DECLARATION D'INTERET GENERAL

Programme pluriannuel d'entretien de la rivière Essonne et de ses affluents (hors Juine) de Boulancourt à Corbeil-Essonnes

Synthèse des observations de la consultation du public

Octobre 2023

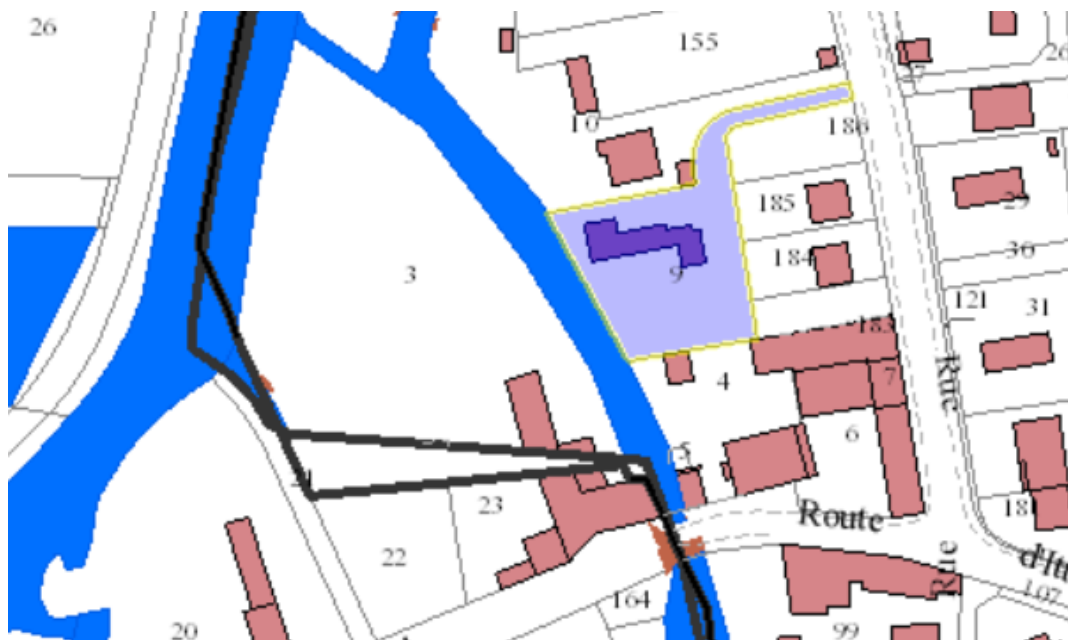
- Élagage des arbres sur le côté ancien site Rodanet / de nombreux arbres penchés vers mon habitation
- Un arbre est tombé sur ma maison en 2022 générant beaucoup de dégâts
- Beaucoup de bois morts sur les arbres
- Arbres très hauts. Ces arbres sont soit dans la rivière ou à moins de deux mètres de la rivière ».

Monsieur Ollivier réside au 78B rue Eugène Perreire à Ballancourt-sur-Essonne (berge droite sur le bief du Moulin Paleau). Sa parcelle est située à proximité du site du Rodanet. Ce riverain nous a déjà contacté plusieurs fois au sujet des arbres situés sur la parcelle communale du Rodanet :

Selon lui les arbres sont en mauvais état et penchés au-dessus de sa maison (un arbre est tombé en 2022 sur sa maison occasionnant quelques dommages). Suite à ces observations, une attention particulière a été portée sur ce bief lors des campagnes d'entretien estivale et hivernale de 2022 et 2023. Les diagnostics n'ont révélé rien d'anormal.

La parcelle du Rodanet est communale, elle rentre donc dans notre compétence. Afin de répondre à M. Ollivier, un nouveau passage sur site sera réalisé lors de la campagne d'entretien hivernale pour s'assurer du bon état sanitaire des arbres et planifier si besoin, des opérations de sécurisation.
